工程指示編號：EI / 2138 / 20

工程名稱：亞皆老街中電

工程項目：佛沙窗 大貨樣板 和注意事項

出貨香港 W5-T3C.

工程號:	J852	計算:	Ivan	日期:	2020.07.16	送呈:	
	地盤名稱:	樣辦	核對:		日期:		副本:	
工廠用玻璃B.M.表		項目類別:	佛沙窗玻璃 (W5/T3C)	批准:		日期:		A/C Code:
BM編號:		修改版次:		總計玻璃面積 (平方米):	2.06

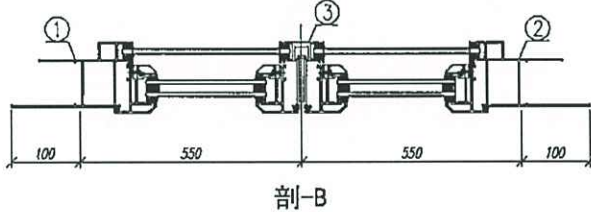
用膠板(硬)代替, 裝上
要 10 mm.

数量: 2	材料: 详见本图附表	表面处理: UCT806812XL-3	美特铝質有限公司 MIDI Aluminium Fabricator Ltd.		工程名稱: 亞蘭老街 / 佛沙賓
制图: 郭上軍	日期: 2020.06.02	校核: WSH	审核:	Rev:A	图名: W5/T3C組裝圖 图号: W5/T3C(2F*3F)

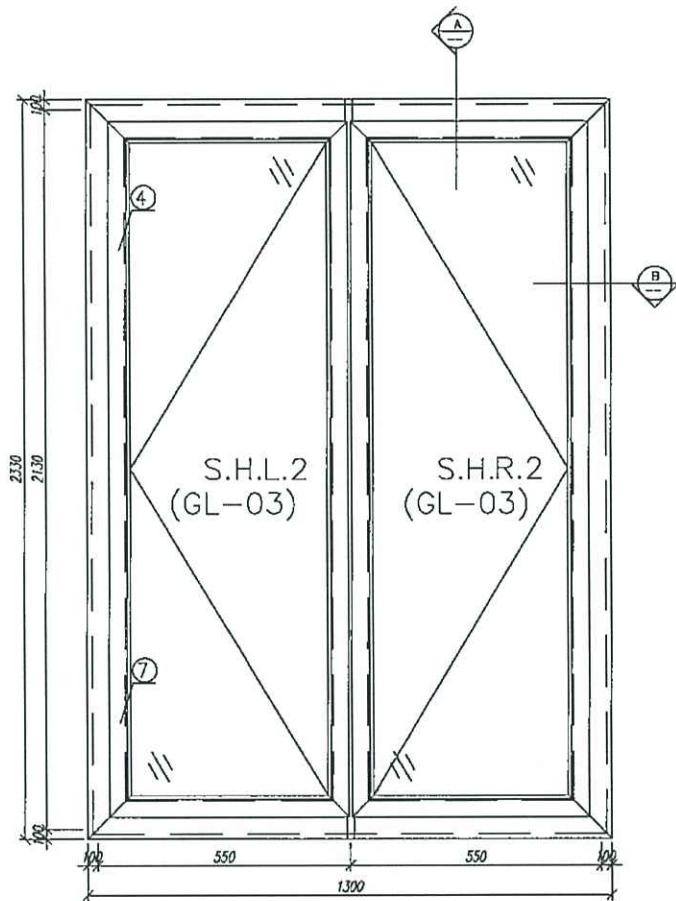
#1 所有螺絲孔位置要 o 必膠，見膠噴

#2 轉角位膠條不能鬆脫

#3、噴塗脫色，要補油

#4 45 度角要多一點點膠

#5 滴水線刀口位要補油

#6 45 度不能起級，不齊

#7 窗玉不能大細邊，要對對角線

#8 窗玉 45 度要補油
